达哈村片区旅游建设规划

项目名称：哀牢山生态旅游专项规划编制项目——达哈村片区旅游建设规划

专家评审意见

意见及采纳情况

上位规划衔接——与生态红线、基本农田关系

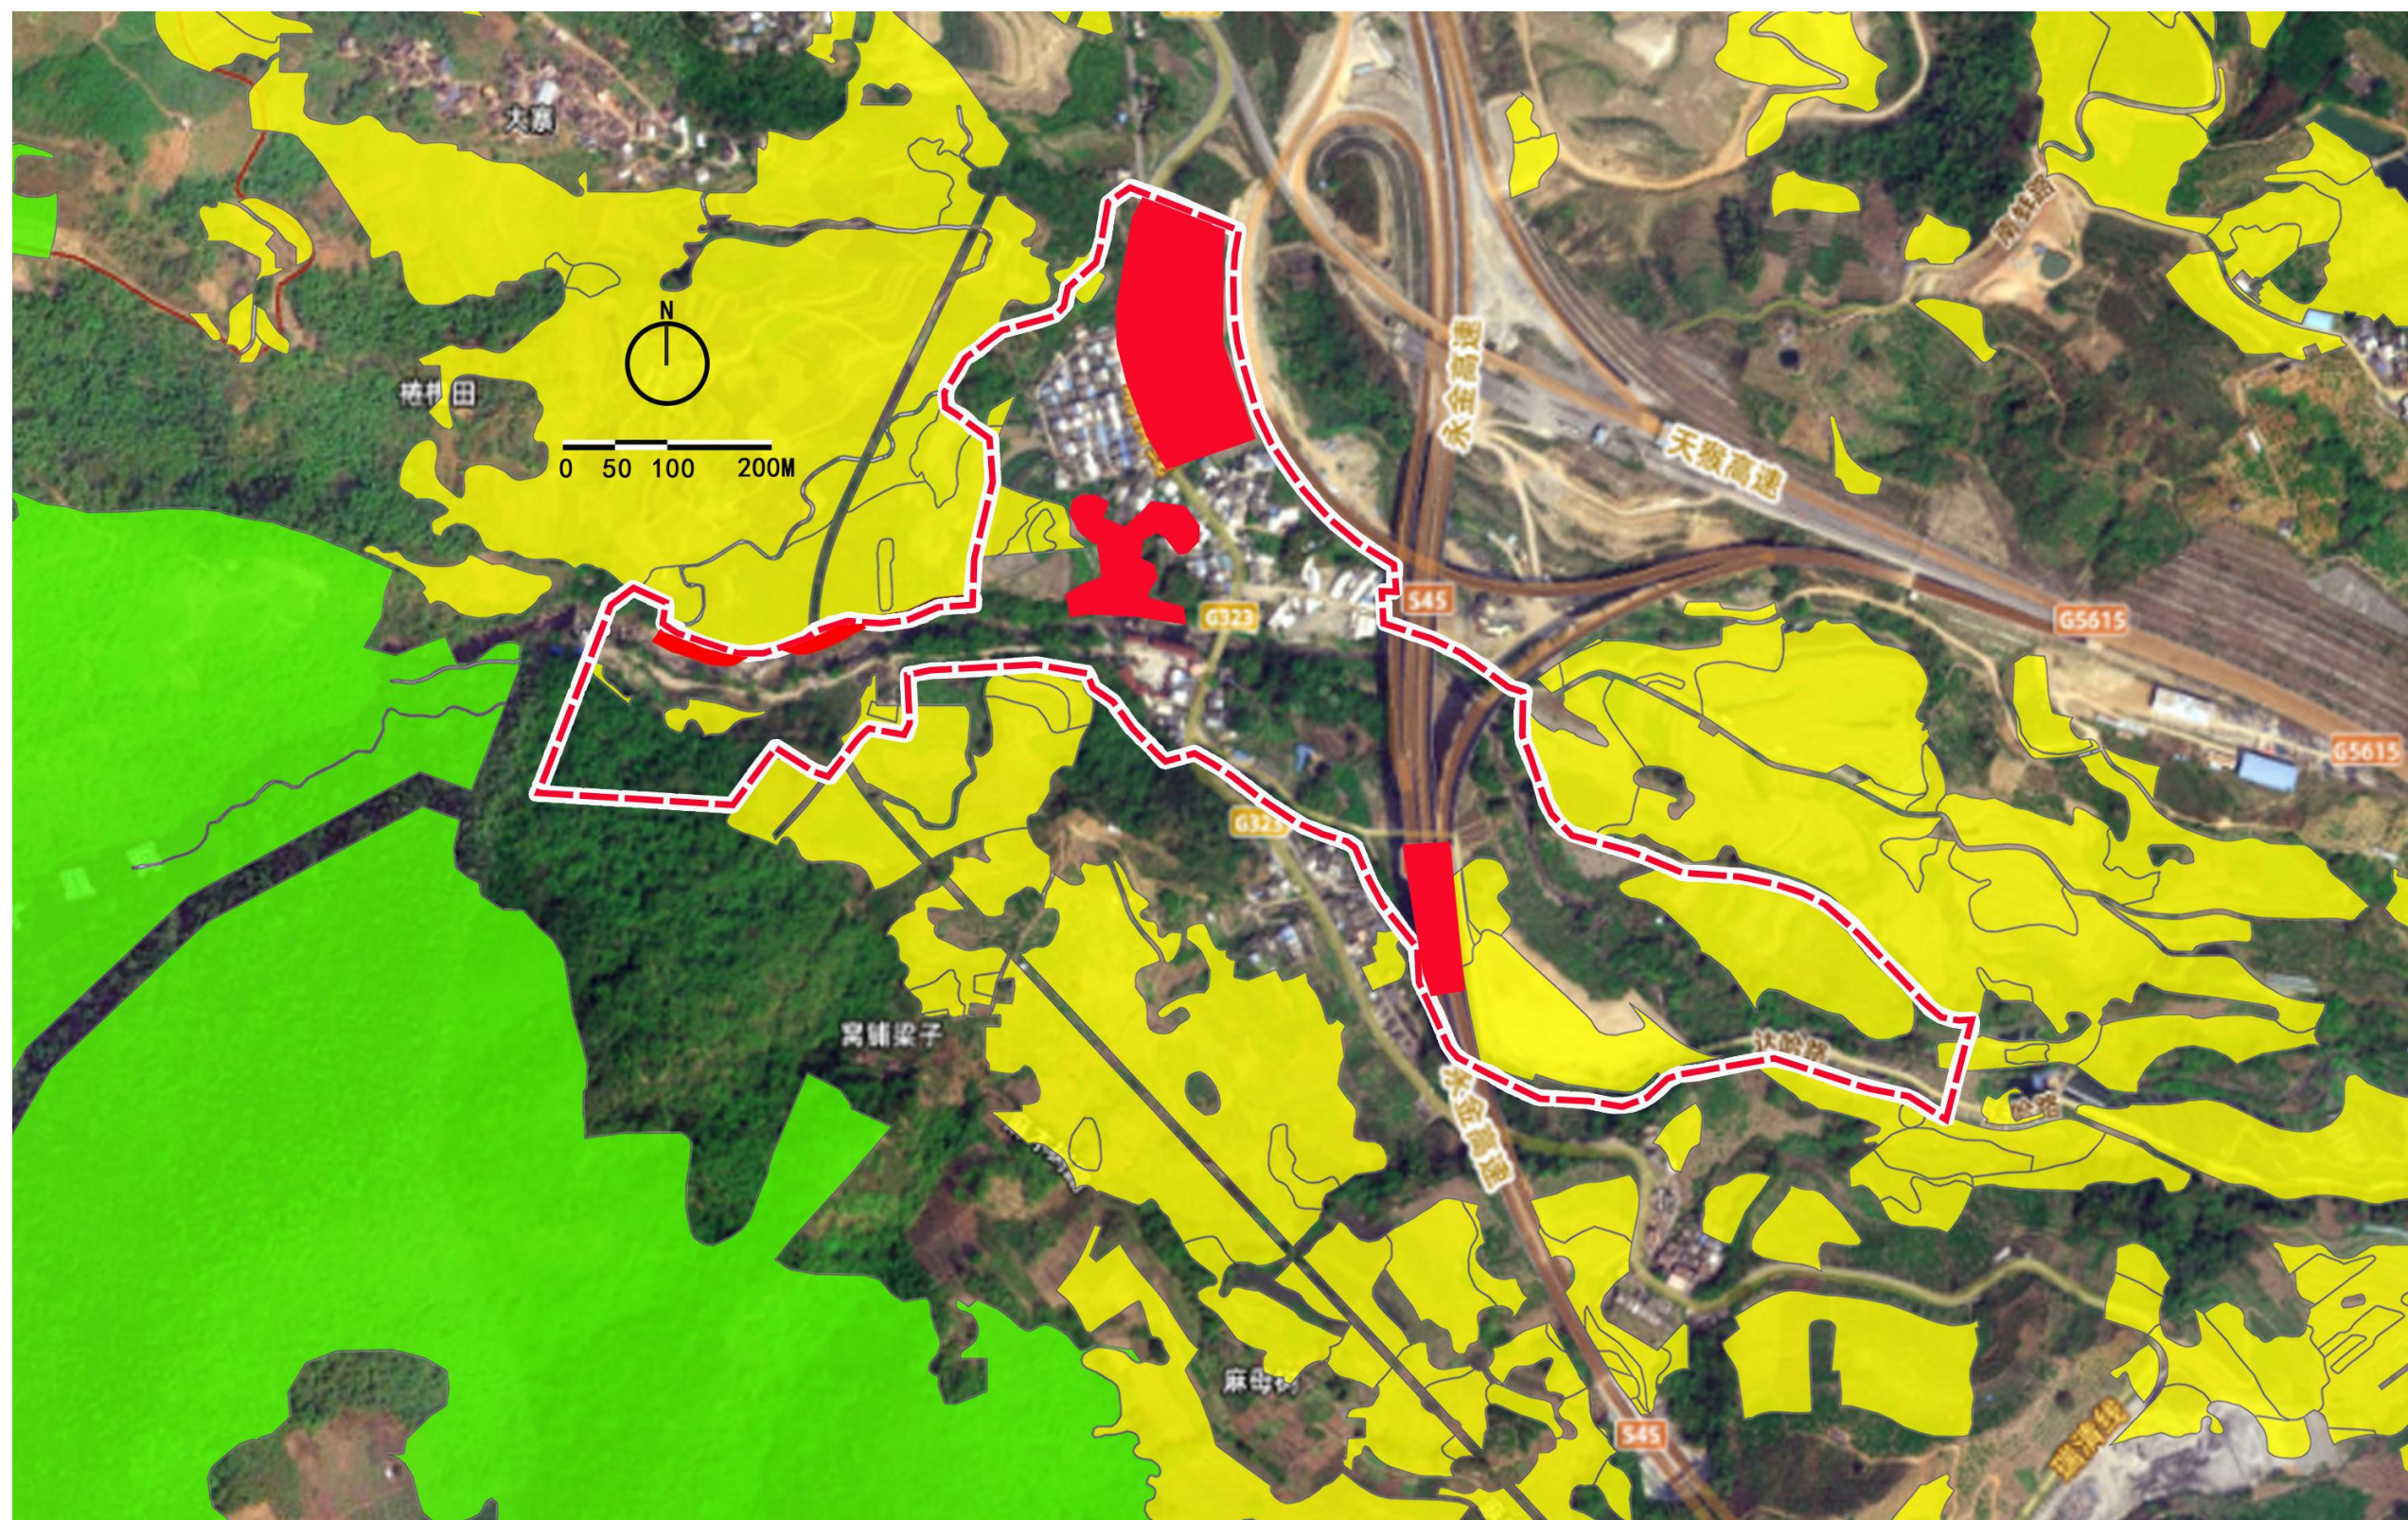
相关部门意见			
反馈意见单位	意见及建议（具体内容）汇总	采纳情况（已采纳或未采纳）	未采纳原因说明
玉溪市生态环境分局	规划应严守饮用水水源地保护有关要求。	规划范围不涉及达哈河饮用水水源地保护区，详见图册第10页“规划衔接——与达哈河饮用水水源地保护区关系”。	
	规划应符合生态保护红线的管控要求	规划范围不涉及生态红线，详见图册第9页“上位规划衔接——与生态红线、基本农田关系”。	
玉溪市交通运输局	规划中要加强对国道、省道等公路建筑退界管控，严格落实退让高速公路距离不小于30米、国道不小于20米、省道不小于15米等要求。	已采纳。规划范围内涉及的高速公路、国道、省道、县道、乡道、村道严格按照《公路安全保护条例》《云南省农村公路条例》划定公路建筑控制区范围，公路建筑控制区的范围，从公路用地外缘起向外的距离标准为：①高速公路不少于30米；②国道不少于20米；③省道不少于15米；④县道不少于10米；⑤乡道不少于5米；⑥村道不少于3米；公路弯道内侧、互通立交以及平面交叉道口的建筑控制区范围根据安全视距等要求确定。详见图册第25页“门户中心平面图”、第32页“达哈村花腰傣传习馆平面图”。	
玉溪市自然资源规划局	《达哈村片区详细规划》拟变更为《达哈村片区旅游建设规划》。	已采纳。已将《达哈村片区详细规划》变更为《达哈村片区旅游建设规划》。	
	规划总体涉及到用地报批的区域已与村庄规划进行了衔接，部分不吻合的通过本规划指导重新调整村庄规划，以便满足旅游发展的用地空间。	已采纳。规划涉及用地报批的片区前期已开展与现行村庄规划的衔接比对工作，针对现状用地管控、产业布局存在错位冲突的地块，以本项目规划为统筹引领，对村庄规划相关内容进行调整，统筹预留充足旅游发展建设用地，实现国土空间规划、村庄规划与文旅项目用地需求协同统一。	
玉溪市住房和城乡建设局	针对低空经济（无人机）发展，应当一次性统筹考虑用地布局及相关配套问题。	已采纳。规划提出低空经济规划布局及相关配套要求。在游客中心旁布局了无人机停机坪，详见图册第25页“门户中心平面图”。	
新平县文化和旅游局	国道横穿景区，注意安全考虑。	已采纳。结合国道横穿景区的安全隐患，优化方案增设景区接驳车道、景区过街天桥、交通信号灯、交通警示及减速配套，设置游客换乘场站，分流人车流线，强化道路通行安全保障。详见图册第22页“道路系统规划”。

- 规划范围内不涉及生态红线
- 规划范围内新增建设用地避开了永久基本农田

A-A 剖面图

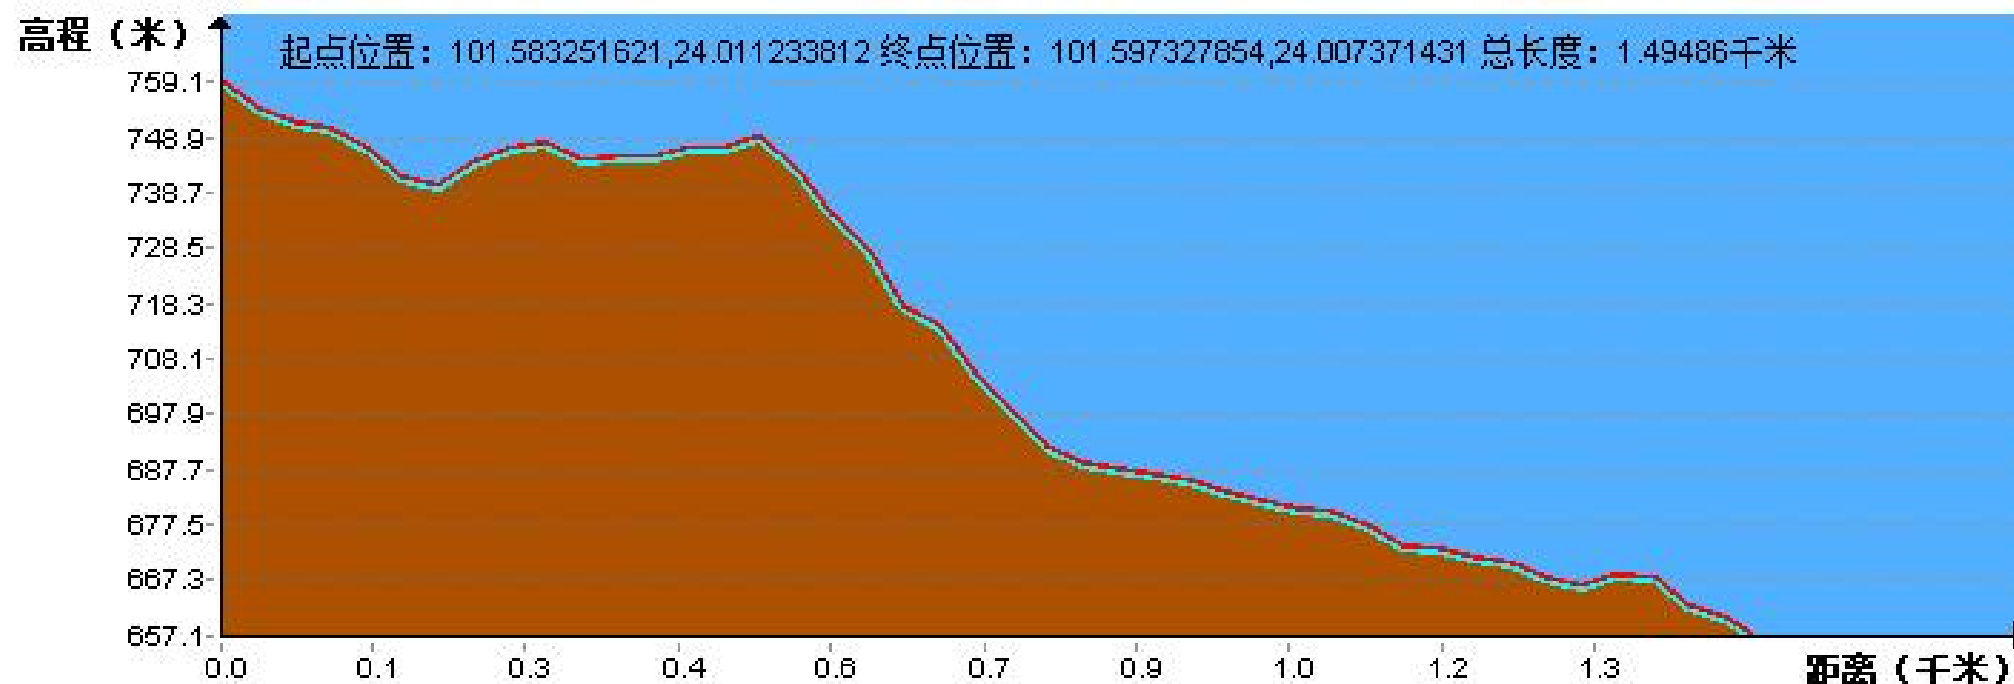
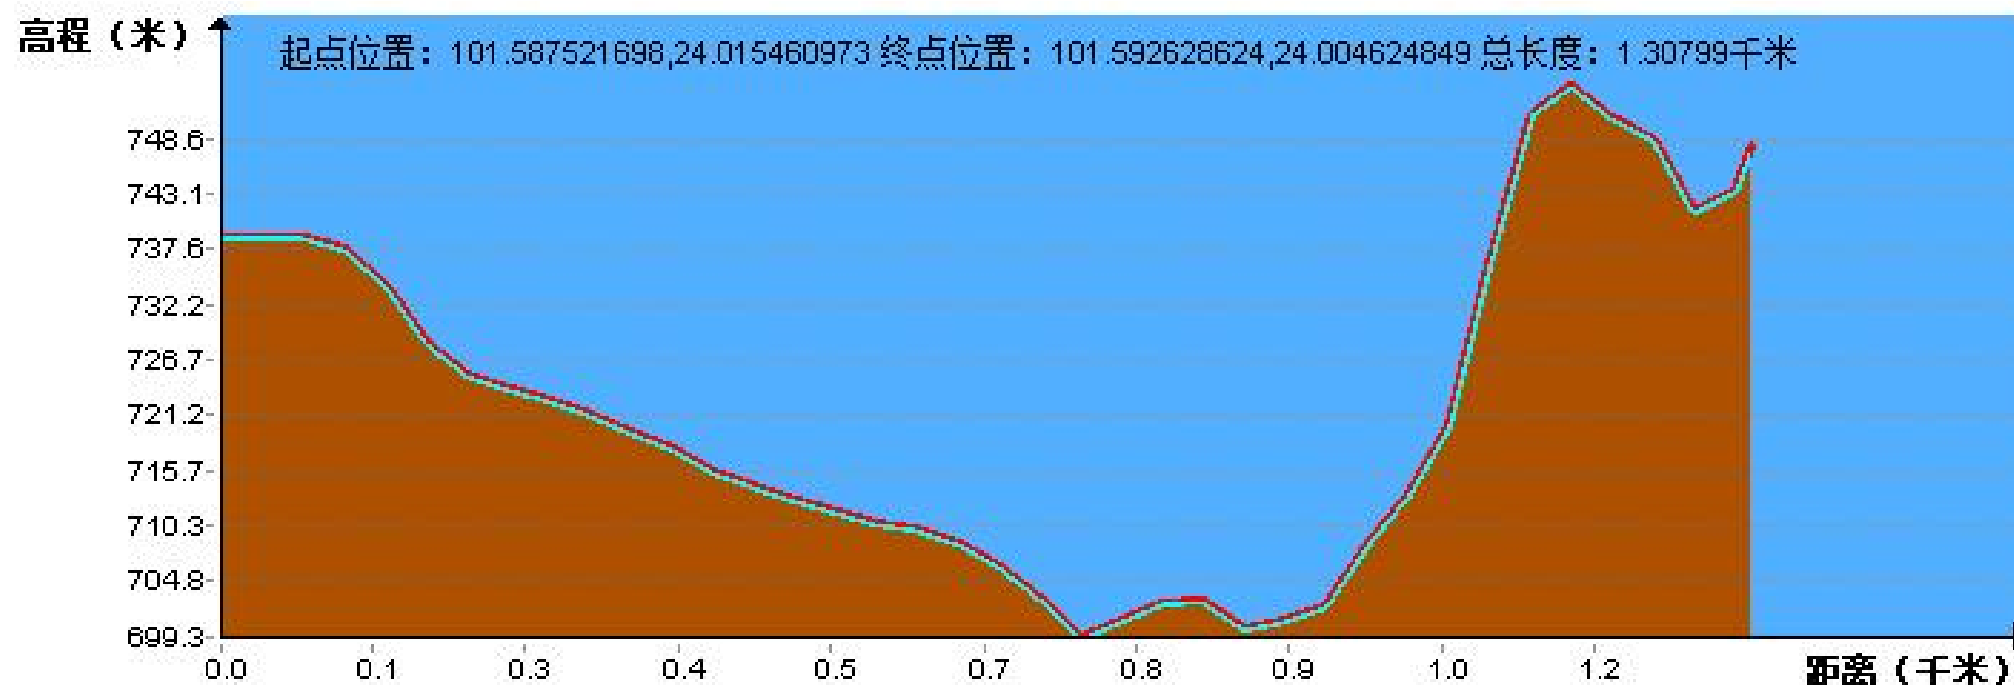
对规划说明书的文本格式进行系统性调整与优化。统一章节层级、字体字号及排版标准，确保文字表达清晰、逻辑结构严谨，从而提升整体成果的专业性与规范性。	已采纳。系统性规整规划说明书结构排版，统一章节层级与全套格式标准，优化文字逻辑表达，强化成果规范专业程度，按要求完成整改优化。详见“达哈片区旅游建设规划说明书”。	
周南	补充达哈片区整体地形的横纵剖面分析，直观反映地势起伏与坡度变化，补充道路竖向规划图，为下一步土方平衡提供科学依据；	已采纳。已补充达哈片区横、纵地形剖面图纸，清晰展示地势起伏与坡度分布，同步完善道路竖向规划图。详见图册第14页“现状地形分析”。	
	进一步挖掘达哈河的水文化资源，依托现有水系引水入村，构建集生态涵养、亲水休闲与景观游憩于一体的村落滨水空间。	已采纳。深度挖掘达哈河本土水文化底蕴，科学规划引水入村工程，在守住生态涵养底线的前提下，统筹打造亲水、观景、休闲多功能滨水空间，把水系资源转化为村落特色景观和便民休闲载体。详见图册第19页“总平面”。

- 东西向 (A - A剖面) 长约1.3千米, 地势整体西高东低, 西部高程近750米, 东部降至约660米, 中部存在明显坡降;
- 南北向 (B - B剖面) 长约1.2千米, 地势北高南低后又抬升, 北部起始高程约740米, 中部低至约700米后回升至748米左右。整体地形起伏显著, 不同方向剖面呈现差异化高程变化特征。

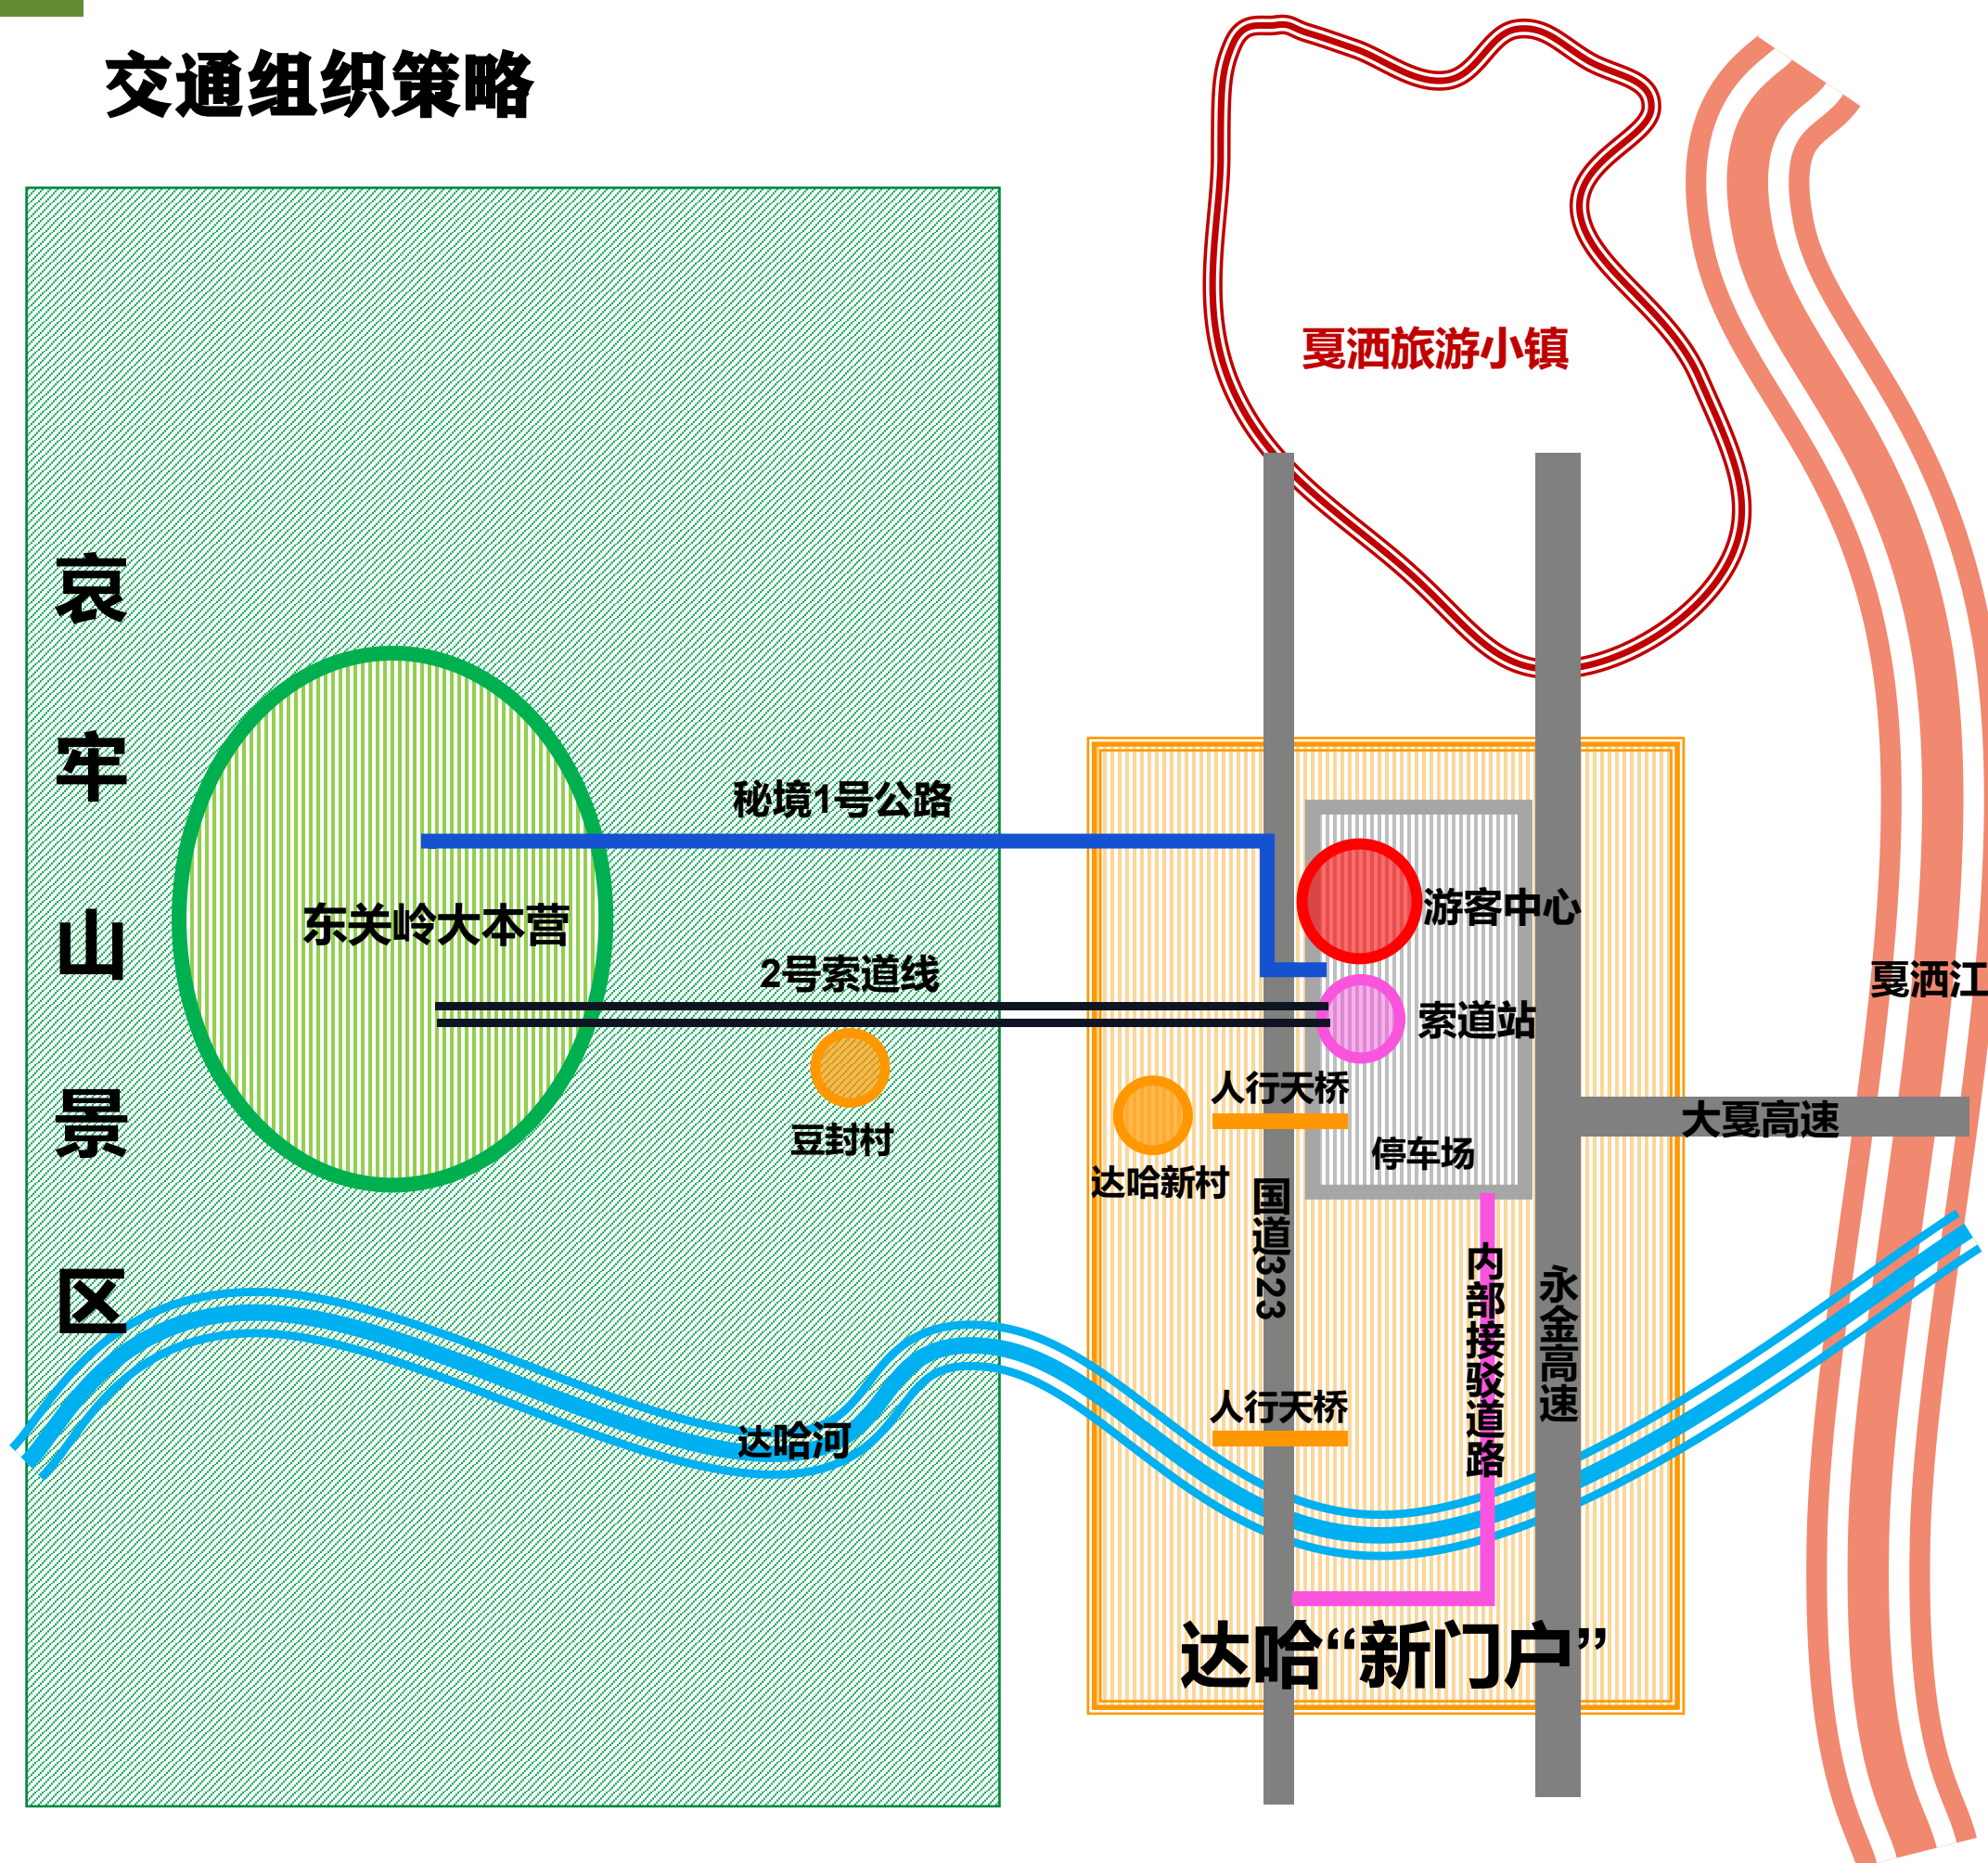
3. 深化规划范围内基础设施规划研究，充分考虑景区内外交通组织和当地居民增收就业，进一步优化对内对外交通组织设计，做好景区游路经济。以生态、民生、公共为落脚点，科学、安全发挥区域森林防火通道实效，补充应急救援与配套医疗设施规划布局，将应急救援与医养有机结合。统筹低空经济（无人机）、观景台、科研机构用地预留，适度增加区域通讯及电力设施布局；	已采纳。达哈村片区交通组织上突出其“集散枢纽”功能，优化内外衔接，规划确立了“公路+索道”的双通道上山方案：近期通过秘境1号公路开通中巴接驳服务，远期建设索道2号线实现空中直达，多维度提升游览品质。 ，做好游路经济。在游客中心设立紧急指挥中心及医疗服务站。同时预留无人机起降、观景台及科研用地，统筹通讯电力增容，实现安全与发展并重。详见图册第22页“道路系统规划”、第25页“门户中心平面图”、第48页“防灾减灾规划”。
